Orange International Network, Infrastructures
and Services

Note du 02/04/21 récapitulative des modifications apportées au dossier de demande de concession du projet PEACE-MED.

Cette note présente les modifications relatives au tracé du Câble PEACE-MED et à ses conditions de pose suite à une concertation menée avec les professionnels de la mer en février 2021. Cette note décrit les modifications par elles-mêmes et les différences par rapport au dossier de demande de concession déposé en Septembre 2020. L'objectif de cette note est donc de faire connaître ces éléments au service de la DDTM qui assure la coordination globale de l'instruction du dossier, ainsi que des services consultés lors de l'enquête administrative.

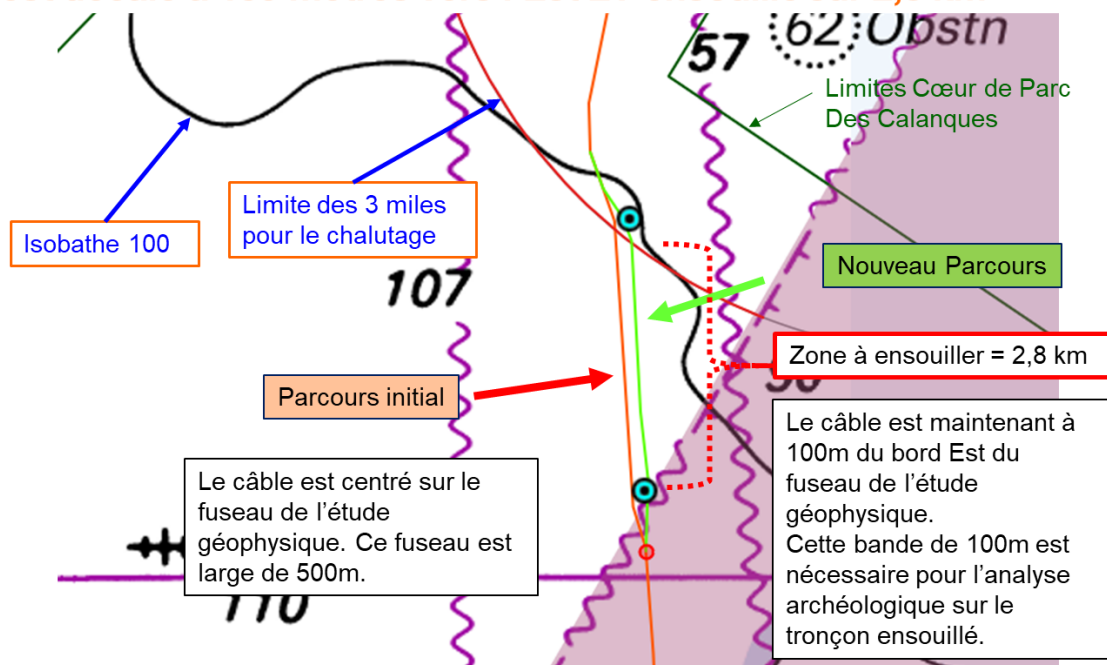
Si nous regardons le secteur de plus près nous pouvons voir sur la carte ci-dessous le tracé envisagé dans le dossier initial et le nouveau tracé (EN VERT) :

Le câble est décalé à 150 mètres vers l'Est ET ensouillé sur 2,8 km

- le décalage vers l'Est de 150 mètres du tracé ; cela permet en particulier de réduire de 3200 à 2800 mètres la section traversant la zone où le chalutage est autorisé.
- l'ensouillage à 1 mètre de profondeur via un robot sous-marin du câble sur cette section réduite à 2800 mètres.

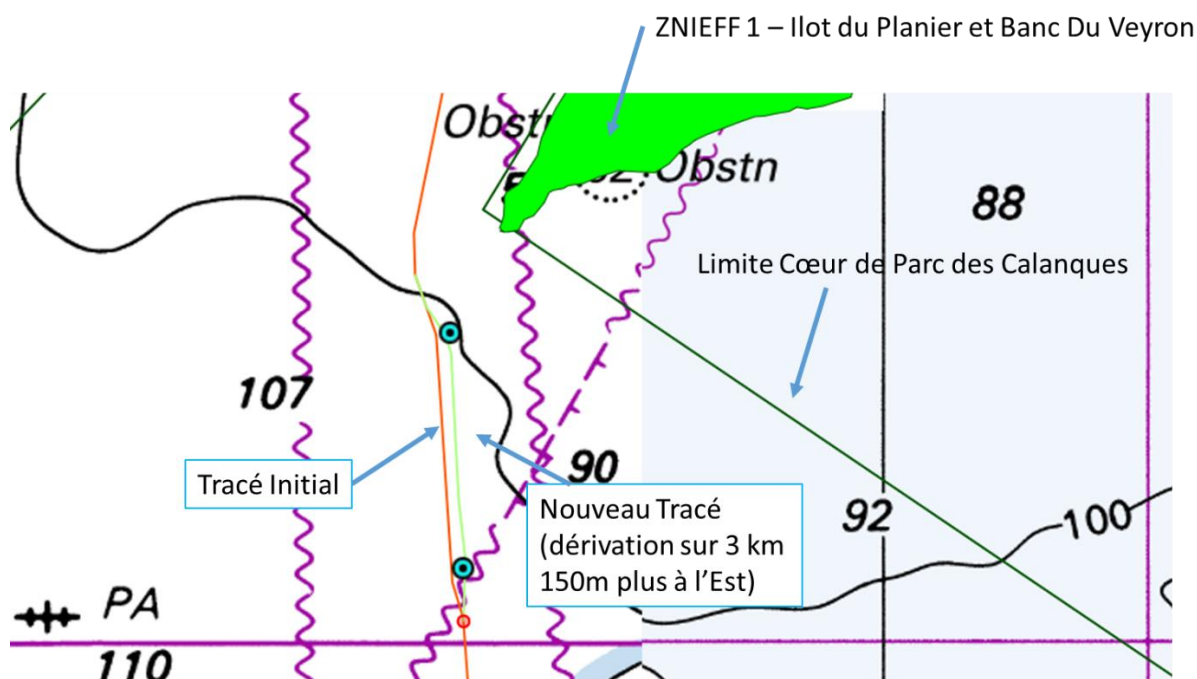
Nous conservons par ailleurs la demande d'un corridor d'exclusion, mais limité au mouillage seul et sur une largeur réduite à 300 mètres de part et d'autres du câble (au lieu d'une largeur initialement envisagée à 450 mètres). Ce corridor permettant de relier la zone d'interdiction du mouillage au Nord dans la Z.M.F.R. lié au Port de Marseille et au Sud dans le triangle historique d'interdiction du mouillage lié à la présence des câbles sous-marins en place.

Ce sont ces trois améliorations : décalage de 150 mètres vers l'Est, ensouillage à 1 mètre et corridor d'exclusion limité au mouillage et à une largeur de 2*300 mètres autour du câble qui ont permis de recueillir l'avis positif des représentants de la pêche et des pilotes du G.P.M.M.

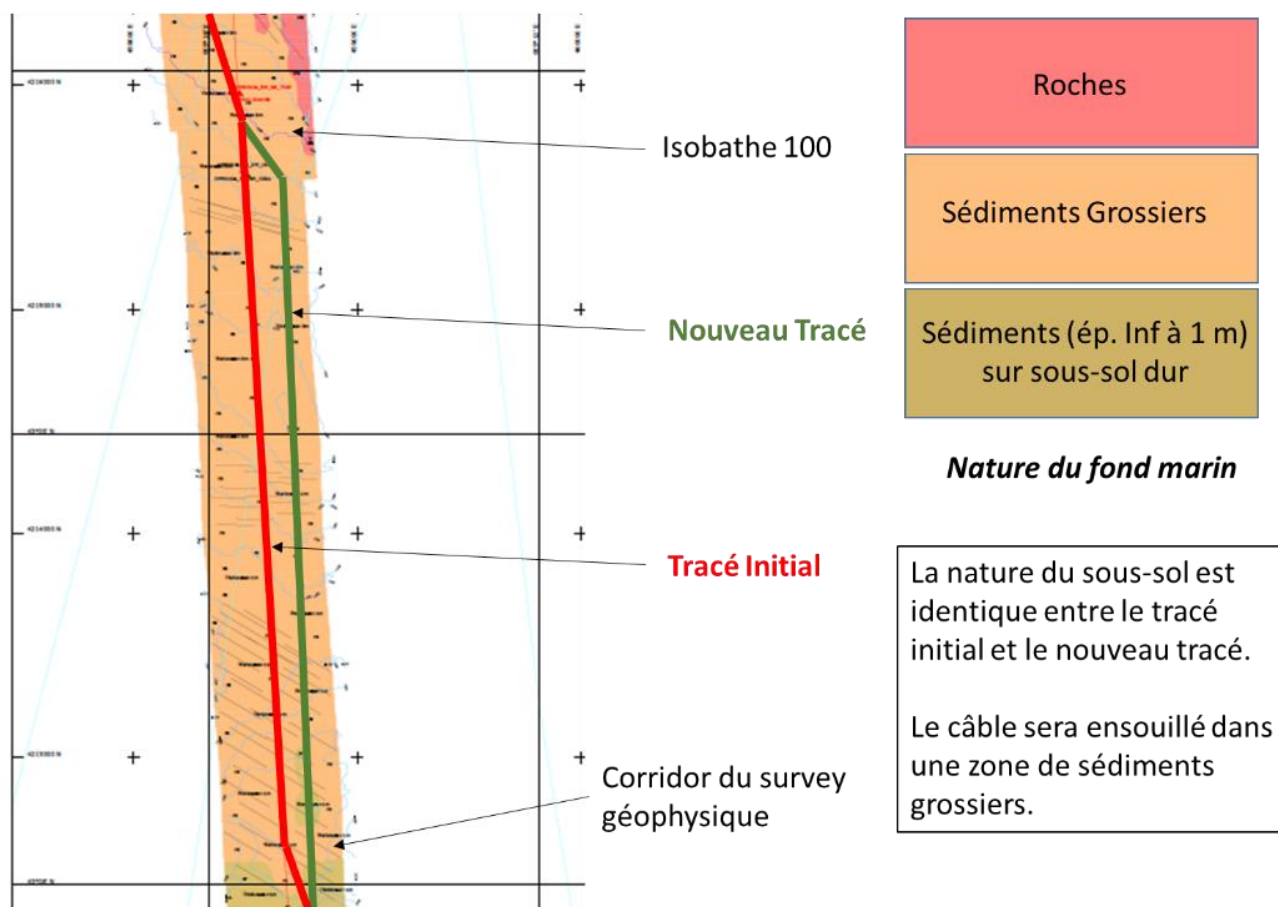
La planche 1 et la planche 3 sont remplacées par la carte suivante :

Déploiement d'un robot sous-marin téléguidé (ROV) en charge d'ensouiller le câble post-installation

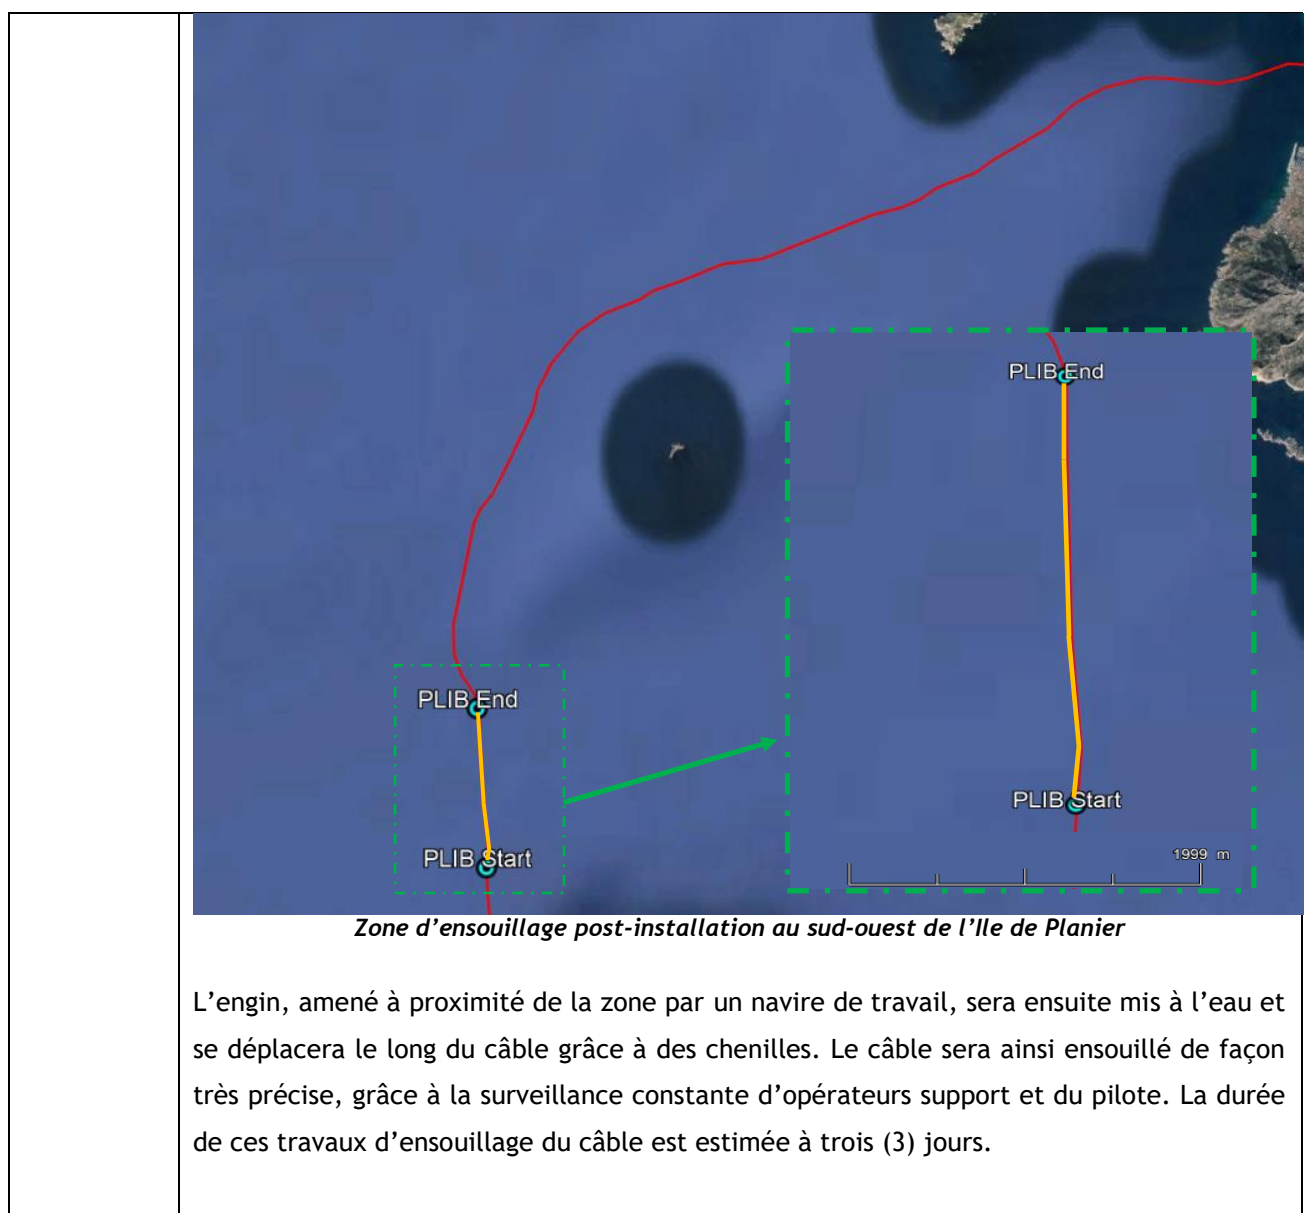
Section 1 (Nature des Travaux)	<p>Modification du chapitre 3.2.3 : LE DEPLOIEMENT DU CÂBLE AU LARGE</p> <p>Les phrases « <i>Il n'est pas prévu d'ensouillage du câble par le navire câblé en direction du large. La seule partie du câble ensouillée est donc celle comprise entre la plage et la limite supérieure de l'herbier de posidonies. Le câble sera donc simplement posé sur le fond jusqu'à la limite de la ZEE.</i> »</p> <p>est remplacée par</p> <p>« <i>A l'exception d'une section de 2800 mètres localisée au Sud-Ouest de l'île du Planier et de la section comprise entre la plage et la limite supérieure de l'herbier de Posidonie, il n'est pas prévu d'ensouillage du câble par le navire câblé en direction du large. Le câble sera donc simplement posé sur le fond jusqu'à la limite de la ZEE.</i> »</p> <p>Ajout d'un chapitre 3.2.4 : ENSOUILLAGE VIA ROBOT SOUS-MARIN AU LARGE – APRES LA POSE :</p> <p>Peu de temps après l'installation générale du câble sur le fond, une portion de 2800 m à l'ouest de l'île de Planier sera ensouillée à une profondeur comprise entre 100 et 120 m. La profondeur cible pour l'ensouillage est de 1 m et sera atteinte au moyen d'un robot sous-marin téléguidé (ROV), identique à celui utilisé généralement pour l'étape de vérification de l'installation post-opératoire (<i>Post Lay Inspection Burial</i>, PLIB), comme présenté sur la figure suivante.</p>
